Mission régionale d'autorité environnementale
ÎLE-DE-FRANCE

**Avis délibéré
sur le projet d'ensemble immobilier mixte à
Asnières-sur-Seine (92)**

**N° APJIF-2025-040
du 21/05/2025**

Illustration 2 : État actuel du secteur du projet
(document « plans et cartes », modifié par la MRAe)

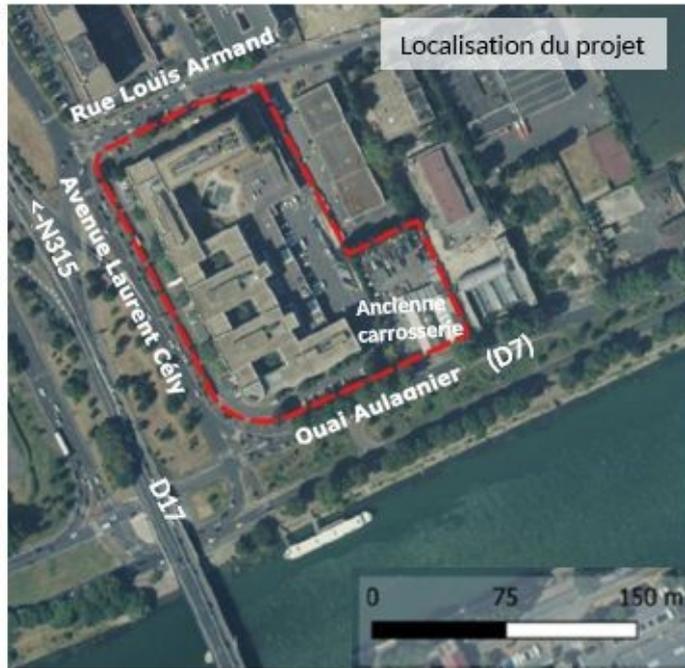
Les immeubles sont divisés en trois lots nommés « Elo », « Caïssa » et « Gambit », et comprennent de 4 à 17 étages⁵, pour une surface de plancher⁶ (SdP) totale de 55 000 m². La programmation prévisionnelle de la répartition des surfaces de plancher prévoit :

Il est prévu deux niveaux de parking en sous-sol pour Elo et Caïssa (à l'ouest sur l'illustration 3), un pour Gambit. Ces sous-sols contiendront un total de 611 places de stationnement automobile (respectivement 230 pour Elo, 290 pour Caïssa et 91 places pour Gambit). Mille cent places de stationnement pour vélos sont prévues, mais leur emplacement exact et leur nombre par lot ne sont pas bien définis, voir l'illustration 3.

Illustration 5 :

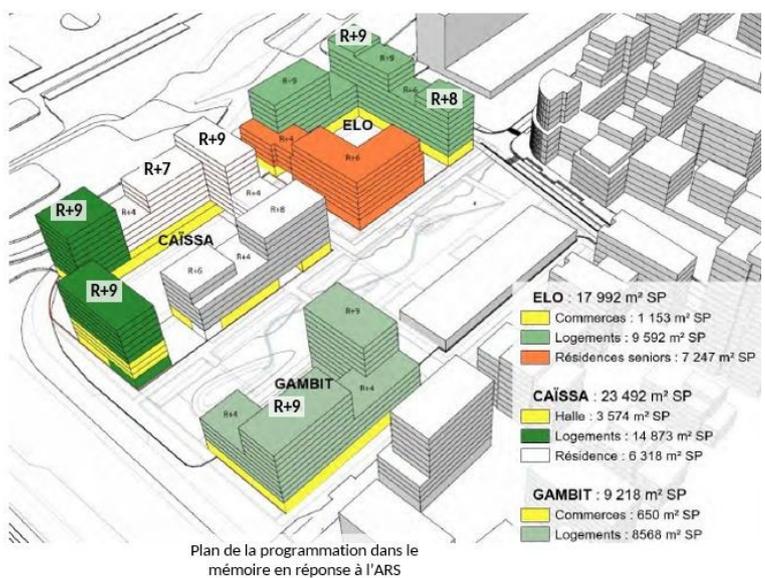
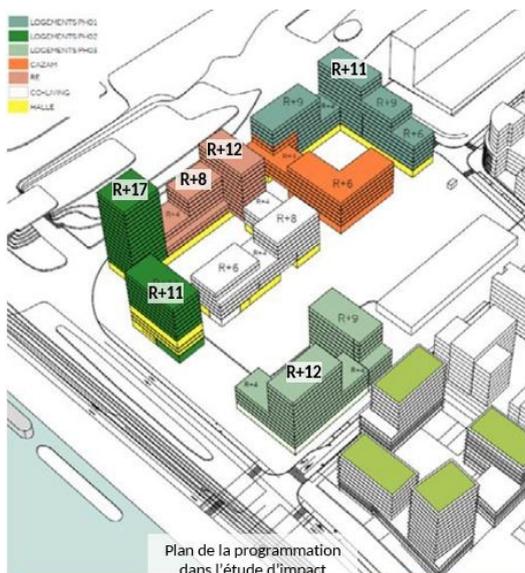
Si le planning obsolète (début des travaux de la phase 1 en 2024 p. 4) ne pose pas question, d'autres inexactitudes concernent la définition du projet en lui-même, notamment sur la hauteur du bâti (voir l'illustration 5).

À gauche, le projet présenté dans l'étude d'impact, à droite, le projet présenté dans le mémoire en réponse. L'orientation et l'échelle diffèrent et ne permettent pas d'appréhender pleinement les différences. Néanmoins, un immeuble de 17 étages (angle sud-ouest, bâti le plus à gauche) n'a pas le même impact sur l'ensoleillement, ou la vue sur la Seine que s'il fait neuf étages. (Sources : p. 18 et mémoire p. 3, ajout des niveaux qui diffèrent par l'Autorité environnementale, non lisibles sinon).

D'autres points sont source de confusions, dont on ne sait pas si elles procèdent de coquilles ou d'un manque d'actualisation. Par exemple, il est fait mention de la procédure associée « *modification simplifiée du PLU d'Asnières-sur-Seine*¹⁰ », alors qu'il s'agit plus probablement de l'approbation du plan local d'urbanisme intercommunal (PLUi) de l'Établissement public territorial (EPT) Boucles nord de Seine, qui doit être approuvé au printemps 2025¹¹ (p. 4).

(3) L'Autorité environnementale recommande d'actualiser l'étude d'impact de façon à ce qu'elle soit auto-suffisante et rende compte correctement de la définition du projet, notamment sur le nombre de niveaux de bâti.

Illustration 8 : Une partie des bâtiments actuels, à droite, le site du projet est approximativement délimité en bleu (Google maps et Google Earth)

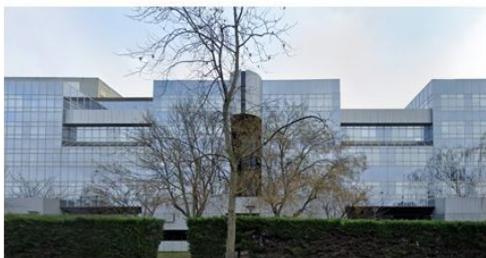
Aucune étude détaillée ne vient toutefois démontrer ces affirmations et établir l'impossibilité de réhabiliter ou de reconverter ces bureaux. Par ailleurs, si aucun des bâtiments ne se prête, en tout ou partie, à la reconversion en logements, y compris par une transformation lourde, d'autres programmes, plus adaptés, pourraient être envisagés.

(5) L'Autorité environnementale recommande de :

- produire de manière complète et précise une analyse des caractéristiques et de l'état actuel des bâtiments existants, ainsi qu'une étude approfondie sur leur potentiel de réutilisation, de reconversion ou de transformation ;
- reconsidérer leur démolition, sauf à démontrer l'impossibilité de les réutiliser en tout ou partie, avec un programme adapté.

Illustration 11 : État initial sonore du site projet selon l'étude d'impact en 2023 (en haut, Annexe 9, p. 15) et selon Bruitparif 2022 (en bas).

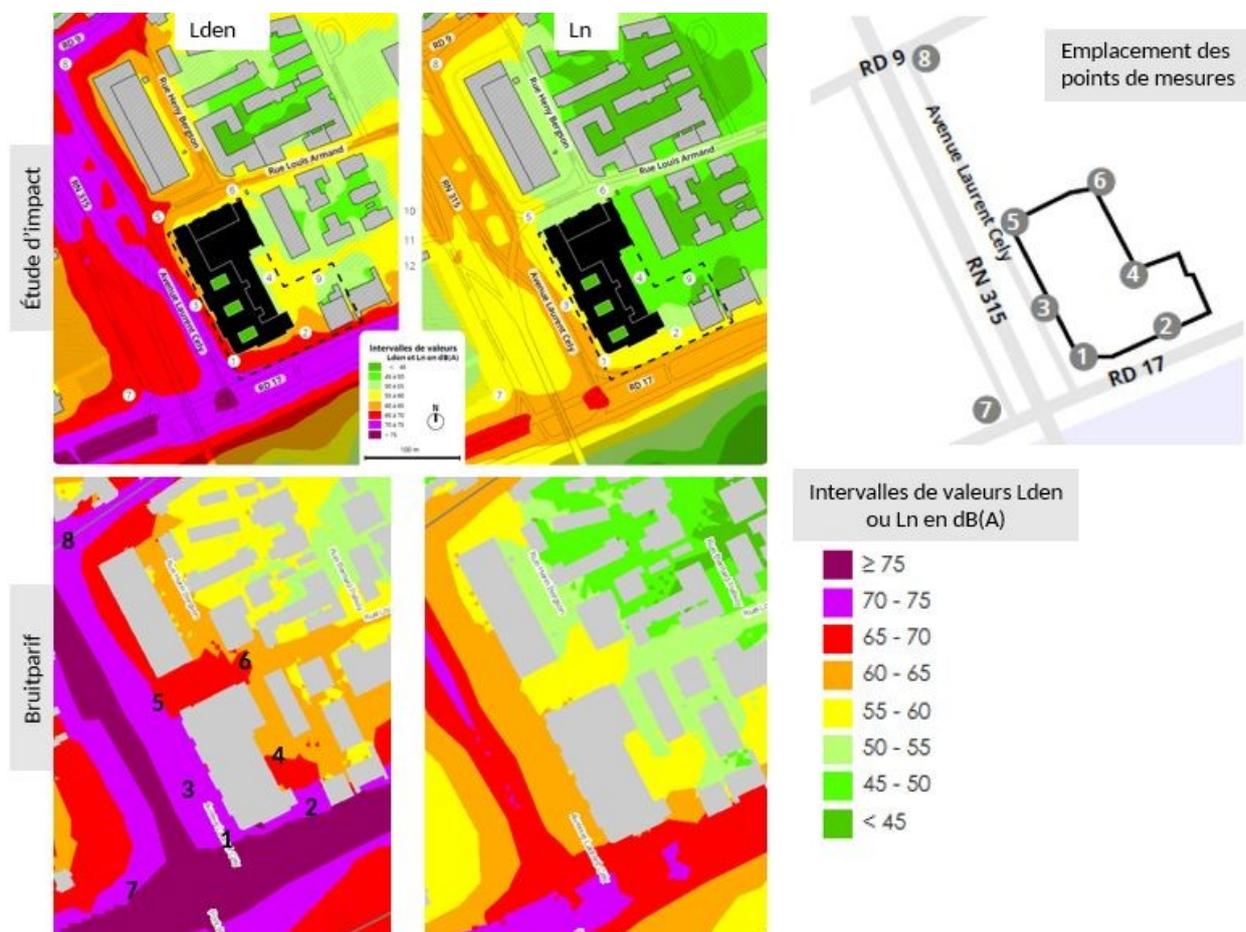
Une étude acoustique a été réalisée (Annexe 9). Les résultats de la modélisation de l'état initial, visibles sur l'illustration 11, montrent des niveaux sonores pour les points 1 à 7 plus bas que ce qui apparaît dans la cartographie de Bruitparif.

Cette différence peut s'expliquer, entre autres, par une durée trop courte des mesures, de seulement trente minutes par point, alors qu'il est recommandé une mesure longue, d'un minimum de 24 heures, depuis le milieu de chaque axe routier source de nuisances sonores (p. 366). D'autre part, dans l'étude acoustique, il est précisé que « lorsque la différence entre l'indice fractile L50¹⁹ et le LAeq²⁰ est supérieure à 5 dB(A) et/ou que la source de bruit est ponctuelle », L50 est choisi (Annexe 9, p. 12). Pour l'Autorité environnementale ce choix revient à écarter les sources de bruit ponctuelles, ce qu'elle ne considère pas pertinent en l'absence de davantage d'explications.

Illustration 13 : Mesures de réduction du bruit : les volumes du bâti diffèrent de ceux de la description du projet et les légendes et leur figuré sont peu lisibles, ne permettant pas de bien comprendre la localisation précise de ces éléments (p. 329).

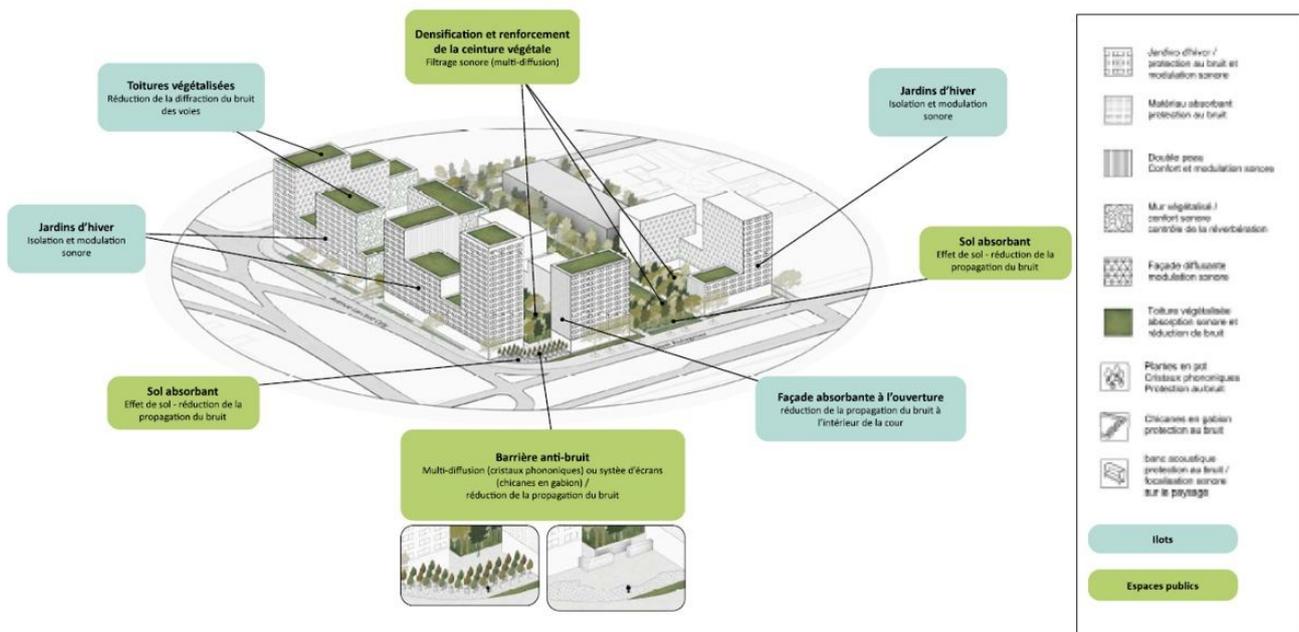
L'illustration 13 ci-dessous donne un plan général des îlots avec ces mesures. Cependant, l'Autorité environnementale note qu'aucune étude montrant la performance de ces mesures n'est fournie, par exemple avec une présentation claire de la topographie, des performances des matériaux (par exemple pour les cristaux phononiques) et un impact sur le déplacement des ondes acoustiques depuis les principales sources de bruit. Enfin,

des incohérences entre les différents visuels de volumétrie du bâti dans l'étude d'impact posent question sur le modèle utilisé pour l'étude acoustique.

- préciser les volumétries prises en compte dans la modélisation ;
- démontrer l'efficacité des mesures d'évitement et de réduction, qui doivent concerner tous les logements, permettant de prévenir les effets sanitaires liés au bruit, par référence aux valeurs définies par l'OMS pour déterminer le caractère néfaste du bruit sur la santé ;
- définir le cas échéant des variantes d'implantation des futurs bâtiments ;
- s'il n'est pas possible d'y parvenir compte tenu du contexte, renoncer à toute implantation d'hébergements ou de logements dont les habitants seraient exposés à des niveaux de bruit excédant les valeurs retenues par l'OMS (53 dB(A) sur une journée, 45 dB(A) la nuit).
